OGGETTO: VIA regionale. Pratica n. 330B. Realizzazione impianto miniidroelettrico sul T. Teiro in Comune di Varazze della potenza di 714 kWp e derivazione 400 l/s in condotta di lunghezza 3,2 km. Richiesta di sospensione.

OSSERVAZIONI

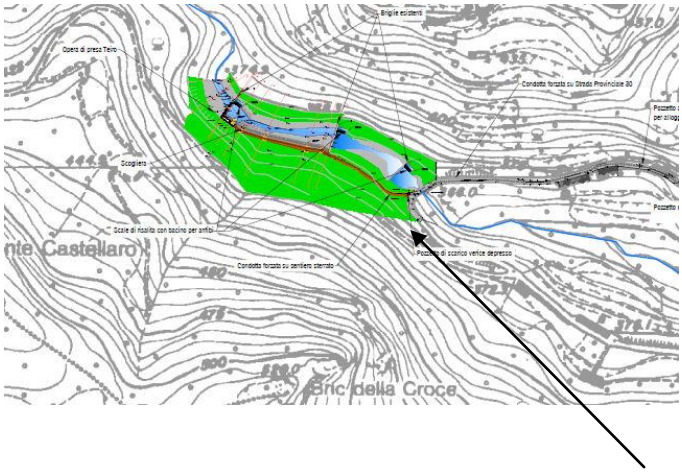
Si segnala inoltre che da alcuni giorni una grossa frana ha interessato il versante idrografico destro interessando un tratto di sede stradale della Provinciale SP 57 - Varazze Casanova Alpicella Stella S.Martino. Inoltre sono in corso forti erosioni del suolo in un tratto di ex sentiero interessato dal progetto in questione. I segni del dissesto in atto sono visibili dalla documentazione sotto riportata.

Foto ritraente il percorso ostruito ed in forte erosione, adiacente al ponte stradale di attraversamento del Torrente Teiro della strada provinciale, dove dovrebbero essere effettuati i lavori e posa in opera delle tubazioni. Si segnala che a pochi metri è in atto un movimento franoso qui sotto illustrato.

Particolare del grosso movimento franoso che ha interessato la strada provinciale SP 57 - Varazze Casanova Alpicella Stella S.Martino. (ora chiusa al transito) e che ha reso inagibile anche la strada sterrata a monte che conduce ai Prati di Polzemola.

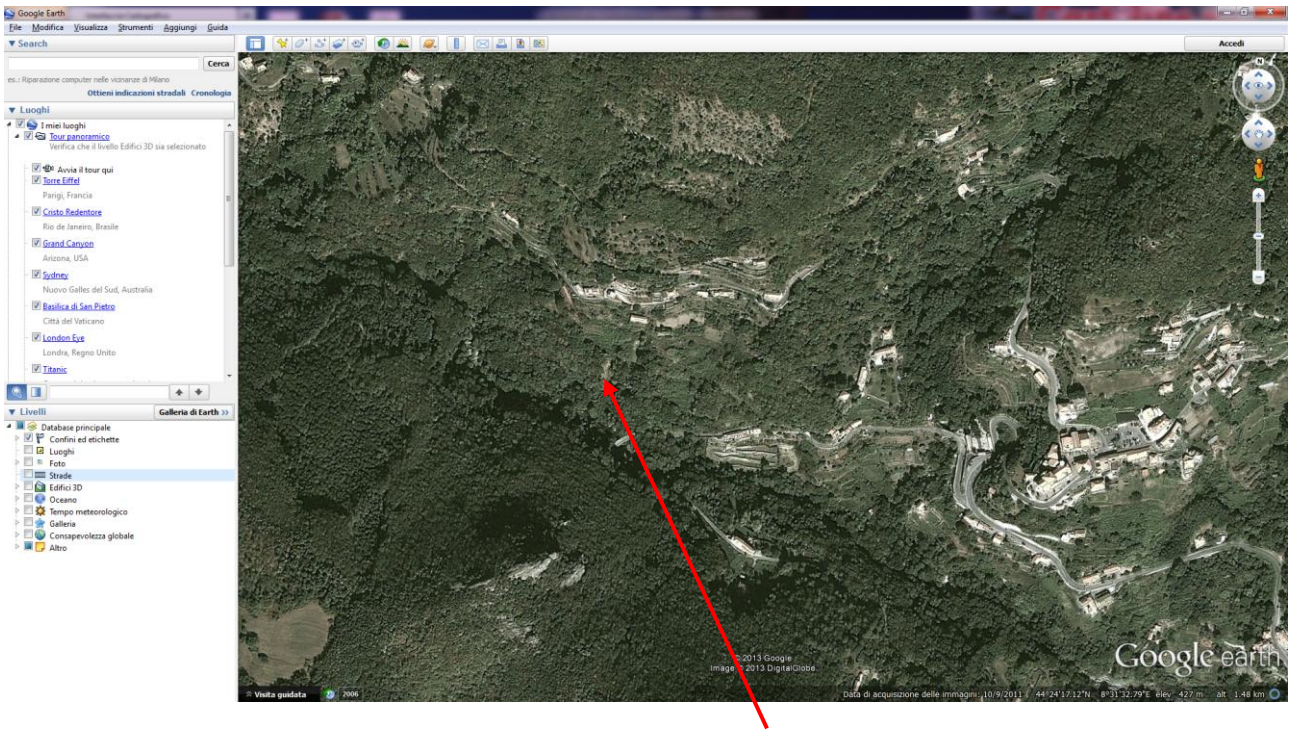
Movimento franoso in atto che ha interessato la completa chiusura del tratto di strada provinciale SP 57.

<u>Si osserva come le aree interessate dai lavori e dalle prese di captazione ricadano all'interno di in aree a pericolosita' di frana elevata e comunque con movimenti franosi in atto</u>

Particolare fotografico del 18-11-2014 ritraente l'area interessata dal movimento franoso di cui non è stato effettuato nessun intervento di ripristino o messa in sicurezza del versante, né indicato nella cartografia del piano di bacino come area a suscettività al dissesto.

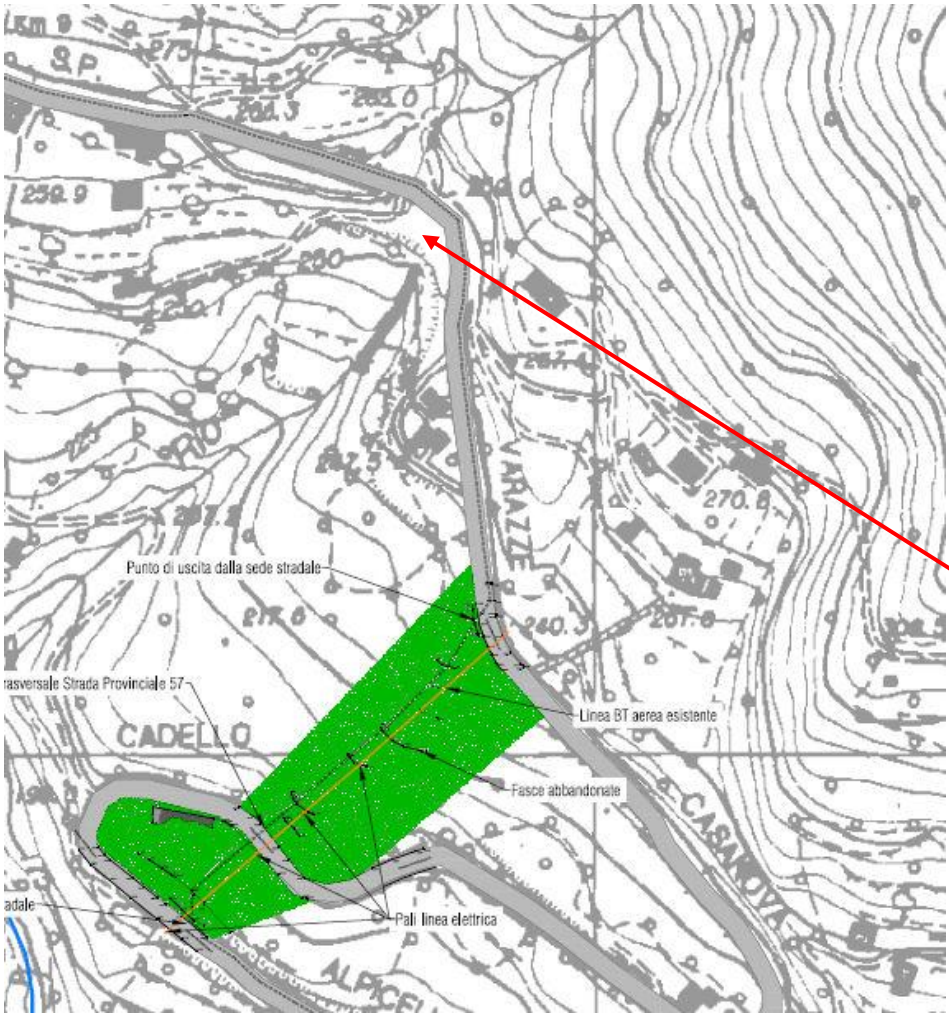
Si evidenzia come l'area di frana censita in realtà sia molto più ampia difatti sale a monte in prossimità del borgo abitativo.

Particolare fotografico ritraente lo smottamento avvenuto nella parte sottostarne la strada provinciale

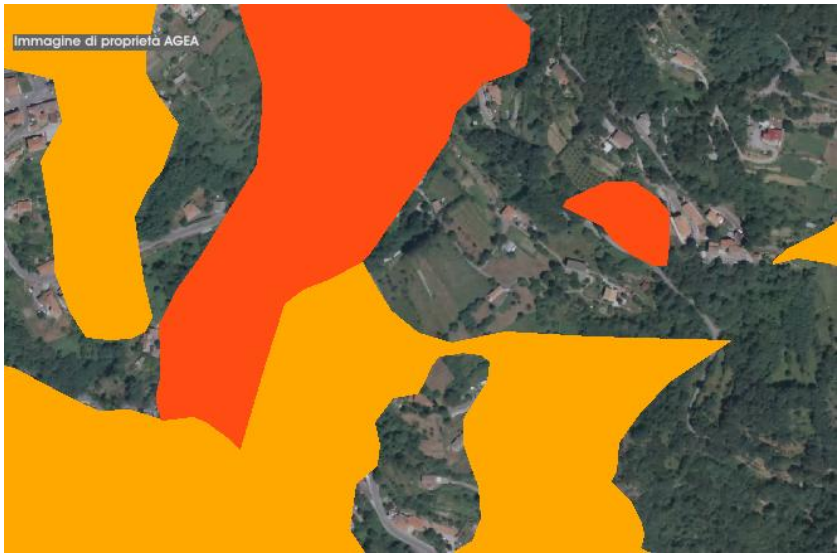
Particolare fotografico ritraente la segnaletica posta lungo la provinciale per pericolo di smottamenti della sede stradale.

Piano di bacino stralcio del T. Teiro. Classificazione geomorfologica: la tubazione ricade in area a suscettività al dissesto MOLTO ALTA.
